**PROGETTO DI VARIANTE MORFOLOGICA DELL'AREA DI CAVA
IN LOCALITA' "COLLE PIZZO CARLUCCIO" CON RIALLINEAMENTO VOLUMETRICO
ED AMPLIAMENTO SU "COLLE PIETROSA"**

RELAZIONE TECNICA

OSSERVAZIONI E DOCUMENTI INTEGRATIVI

(Comunicazione MIBACT-SABAP-AQ-63- 0001344 06/03/2018 - Cl. 34.00.00/02/1.7)

Tavola n. 5.1
PROGETTO
DI RISANAMENTO
AMBIENTALE
DEI PIAZZALI

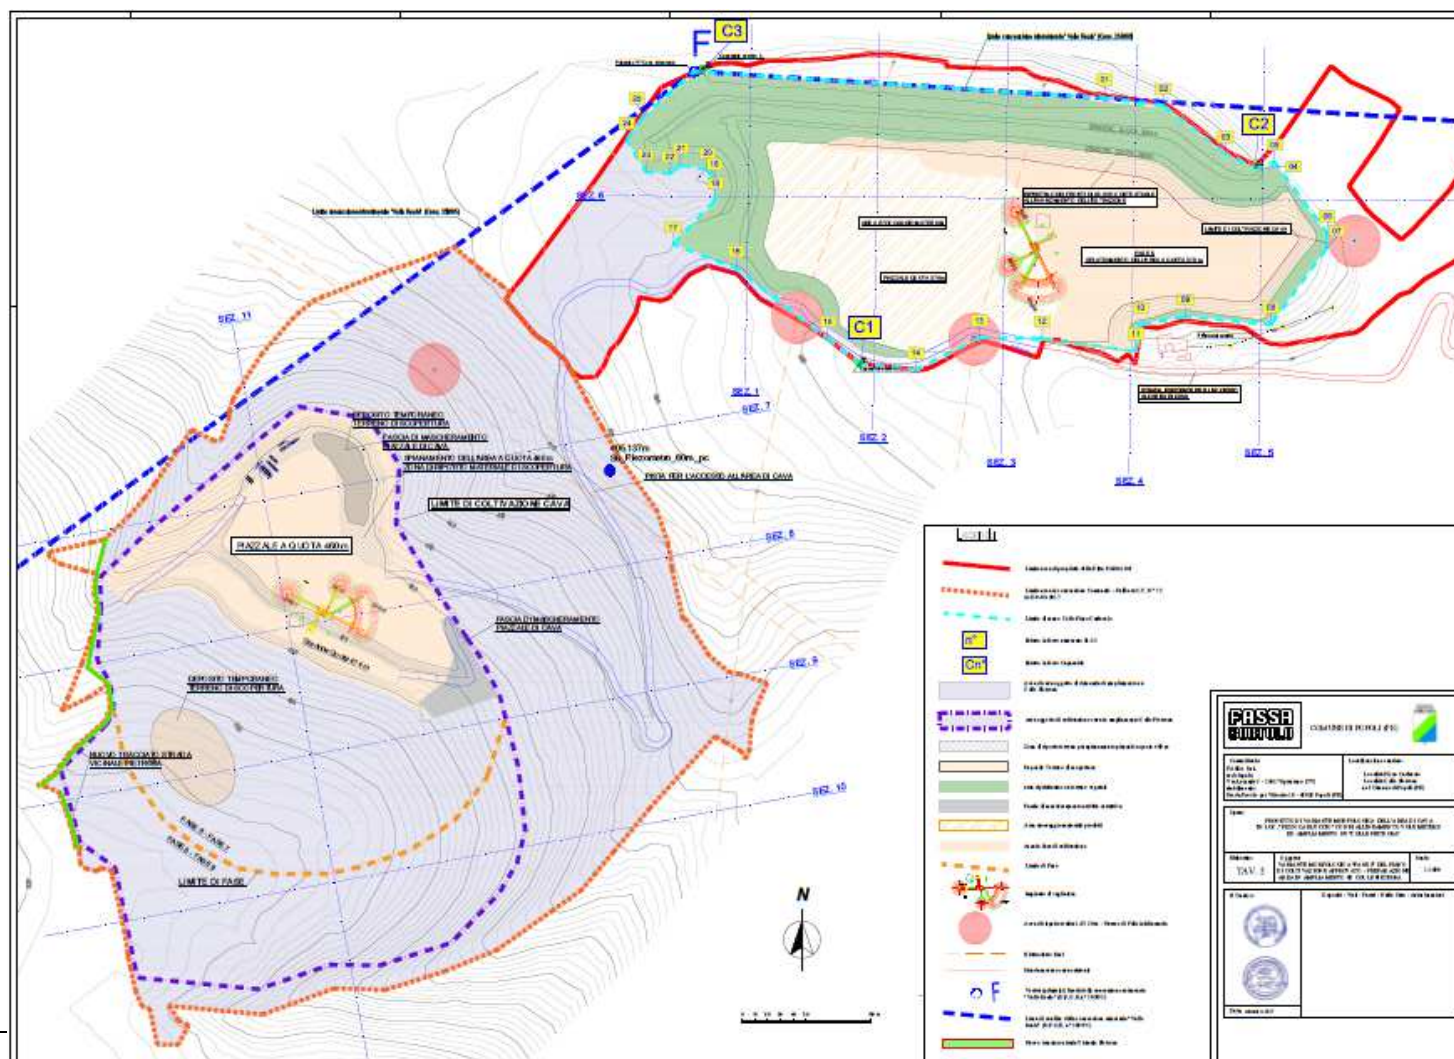
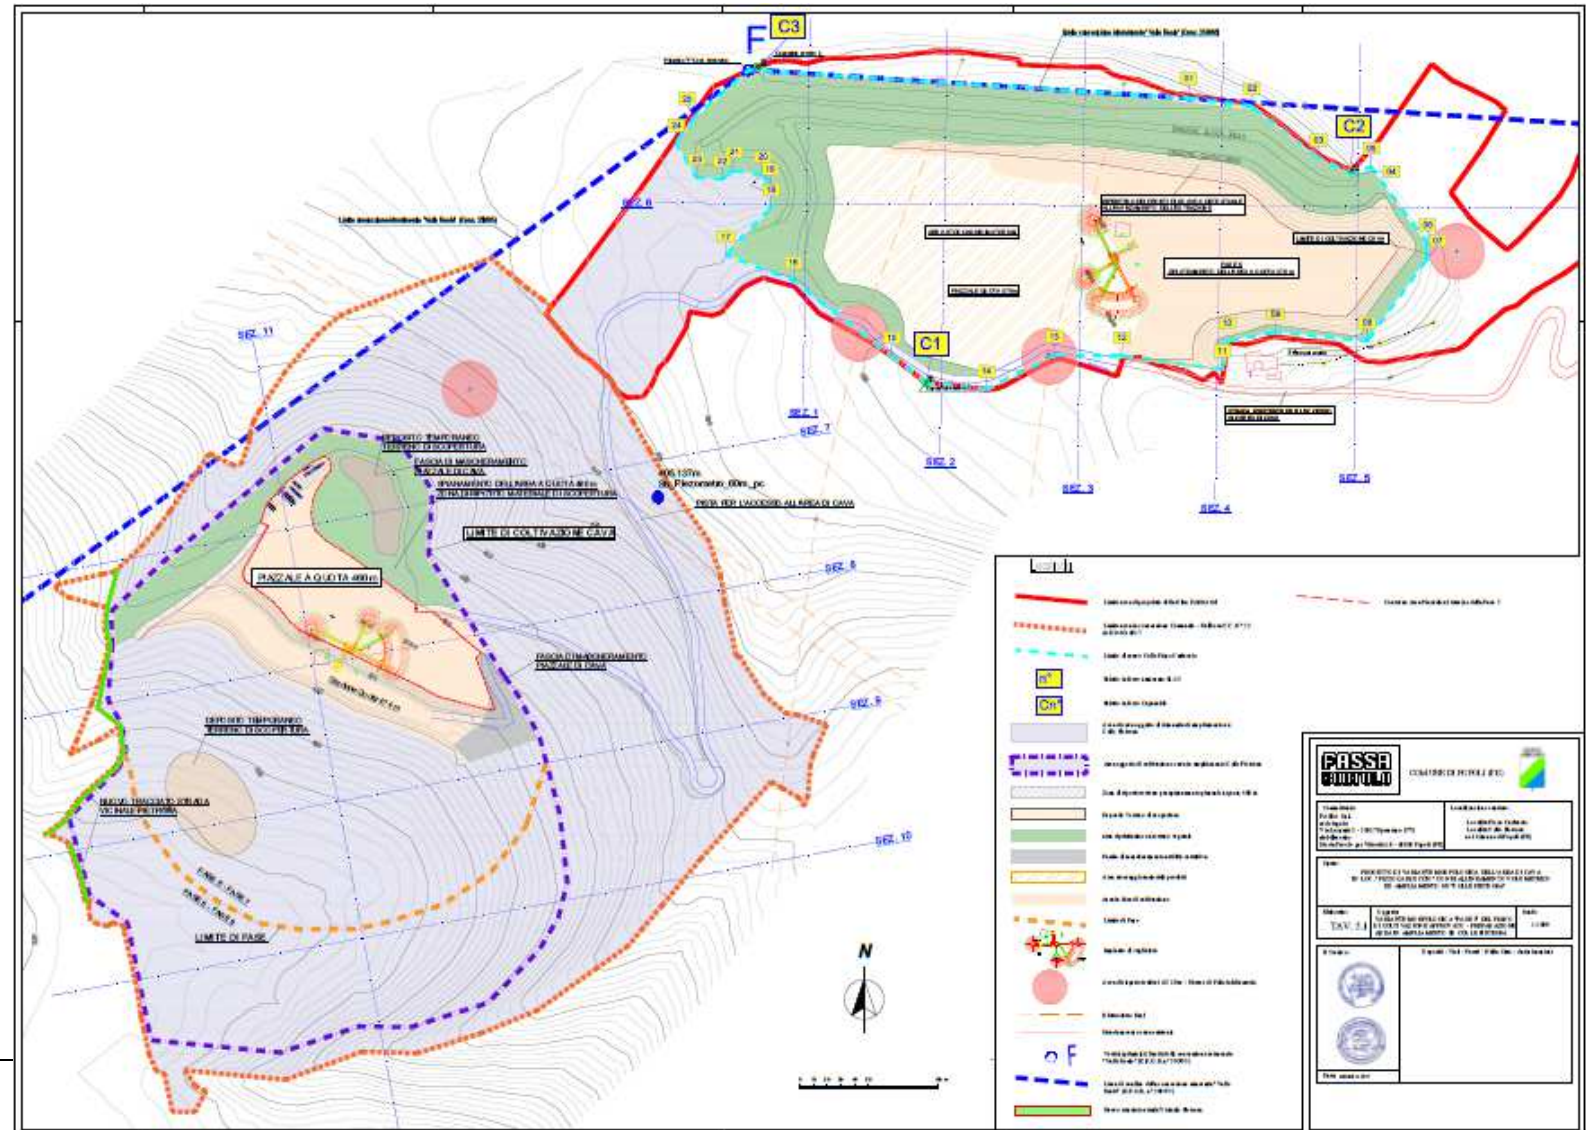
- nell’area di cava di Colle Pietrosa - visibile, come detto, anche da una forte distanza - è prevista una fase (Fase 5 negli elaborati progettuali) consistente nell’abbassamento del versante del colle dalla quota di m 517 alla quota di m 460, per realizzare un piazzale di circa 63.000 mq;
- mentre per le ulteriori fasi di esercizio della cava nel sito di Colle Pietrosa le opere di rinaturalizzazione saranno effettuate contestualmente all’uso, per il suddetto piazzale il risanamento ambientale potrà essere messo in opera solo al termine della ultima fase di utilizzo per fini estrattivi del sito (Fase 9 negli elaborati), prevista per il periodo 2036-2042;
- il suddetto piazzale risulterà per un lungo arco temporale visibile a grande distanza e costituirà pertanto un elemento di forte impatto, a detrimento dei valori paesaggistici del luogo,

Questa procedura lascia scoperta l'area del piazzale, realizzata nella (Fase 5), per tutto il periodo previsto di lavorazione, fino alla (Fase 9), con nocumento per l'impatto visivo secondo quanto rilevato dal MIBACT-SABAP-AQ-63 nella nota richiamata in premessa.

Dalla (Fase 5) alla (Fase 9) il risanamento ambientale sarà realizzato contestualmente alle (Fasi) in modo da mitigare l'impatto visivo oltre che di "Colle Pietrosa", anche di "Colle Pizzo Carluccio", incidendo considerevolmente sull'arco temporale di esposizione visiva.

FASE	LOCALITA'	Tavola	SUPERFICI PIAZZALI a RISANAMENTO AMBIENTALE
FASE 5	Colle Pizzo Carluccio	Tav. 5.1	Mq 0,00
	Colle Pietrosa	Tav. 5.1	Mq 4.700

Tavola n. 6.1
PROGETTO
DI RISANAMENTO
AMBIENTALE
DEI PIAZZALI

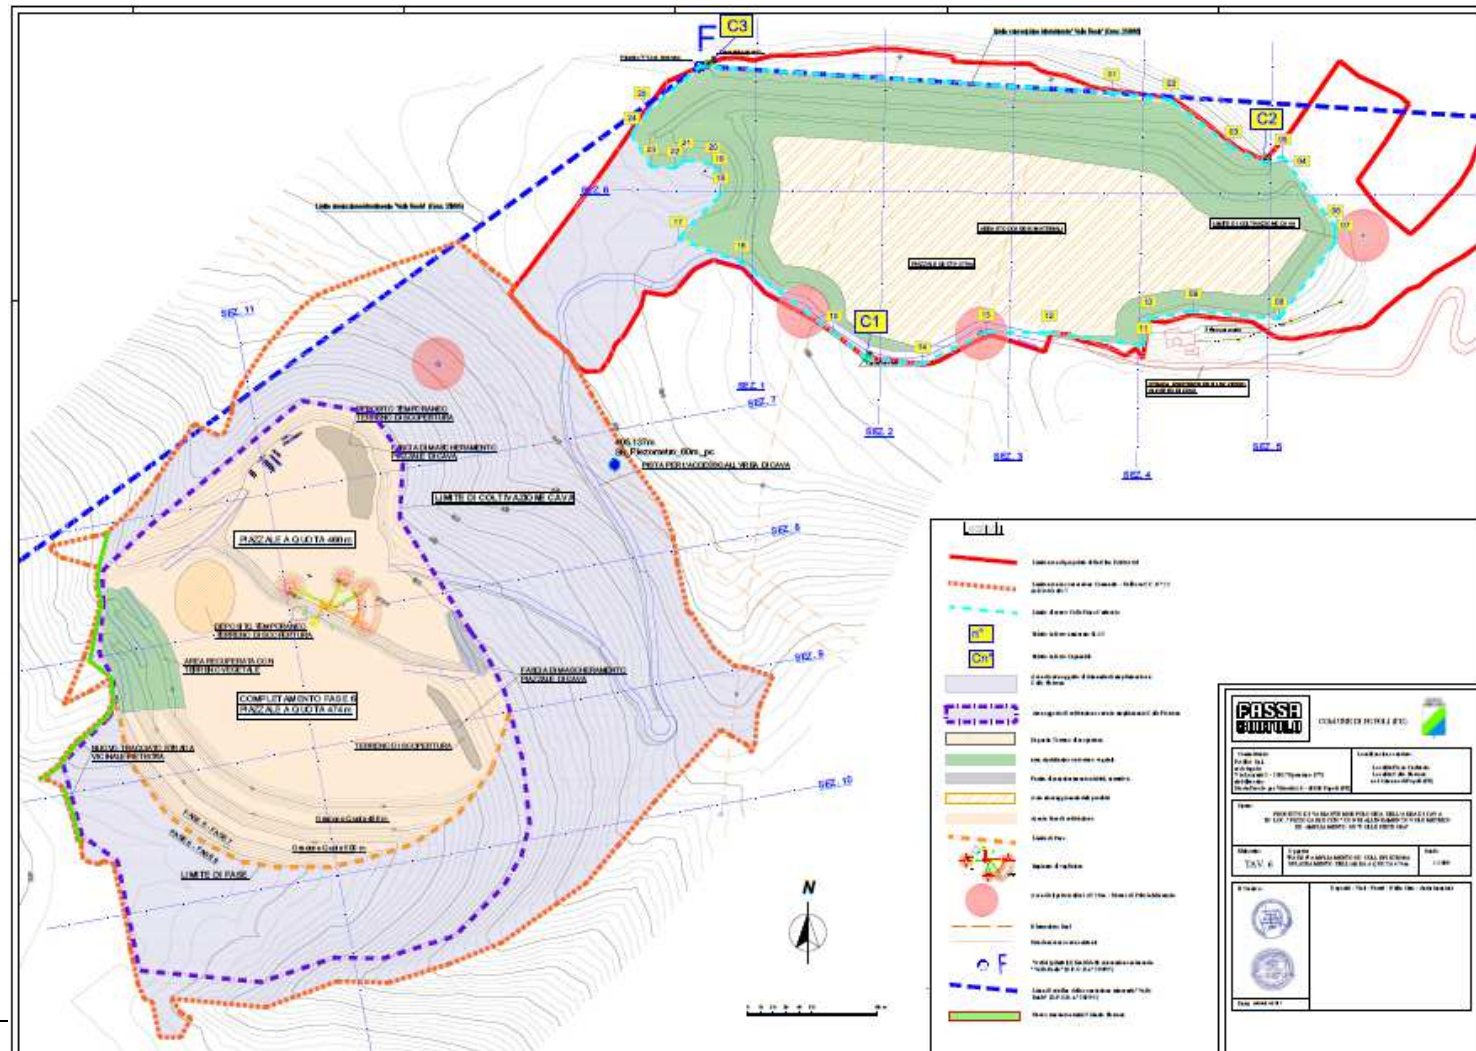
FASE	LOCALITA'	Tavola	SUPERFICI SCOPERTE PIAZZALI DI PROGETTO
FASE 6	Colle Pizzo Carluccio	Tav. 6	Mq 44.000
	Colle Pietrosa	Tav. 6	Mq 46.600

Tavola n. 8.1
PROGETTO
DI RISANAMENTO
AMBIENTALE
DEI PIAZZALI

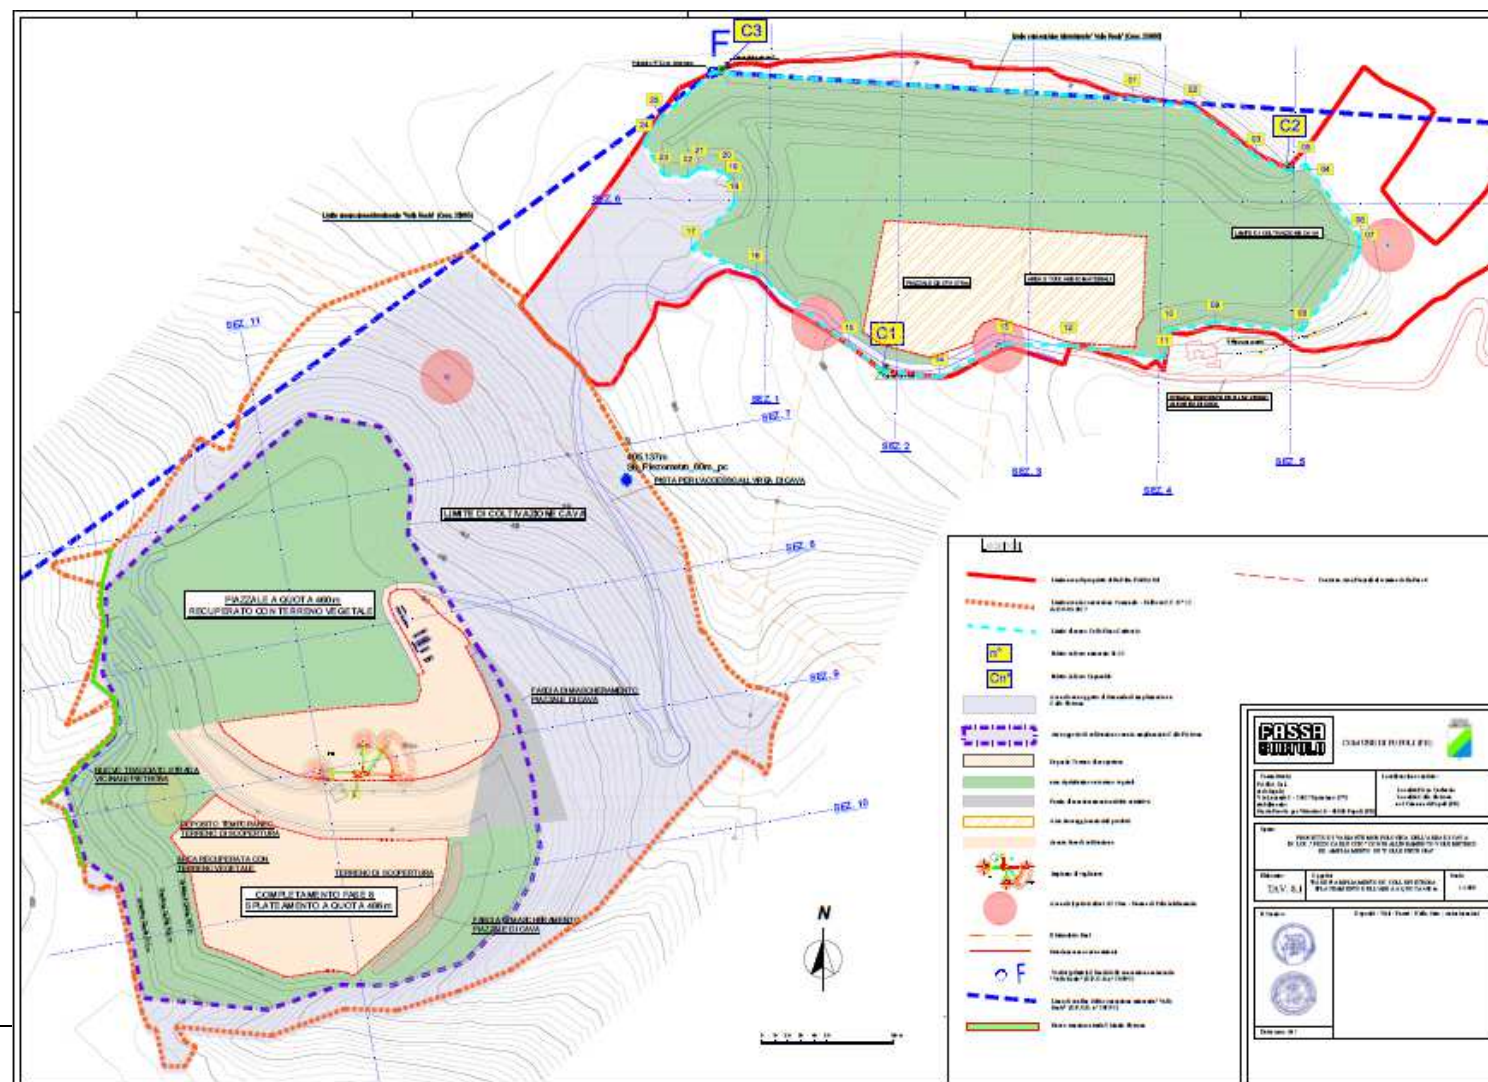
FASE	LOCALITA'	Tavola	SUPERFICI SCOPERTE PIAZZALI DI PROGETTO
FASE 8	Colle Pizzo Carluccio	Tav. 8	Mq 44.000
	Colle Pietrosa	Tav. 8	Mq 63.000

FASE	LOCALITA'	Tavola	SUPERFICI PIAZZALI a RISANAMENTO AMBIENTALE
FASE 8	Colle Pizzo Carluccio	Tav. 8.1	Mq 26.600
	Colle Pietrosa	Tav. 8.1	Mq 34.400
